新疆西域建筑勘察设计院变更

工程号	x2015-w12	建设单位	乌苏市西湖镇人民政府	项目	西湖派出所业务用房	编号	1
						日期	2024年09月

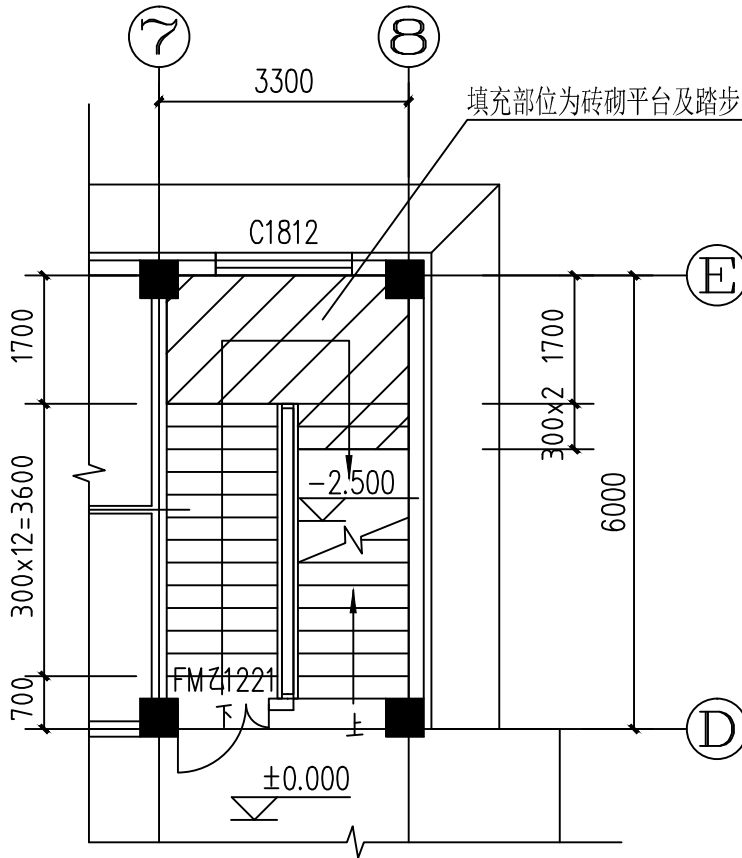
1、原设计地下室层高2.8m, 实测为2.5m, 现将一层7-8轴/D-E轴下地下室楼梯增设砖砌平台及踏步, 如下图:
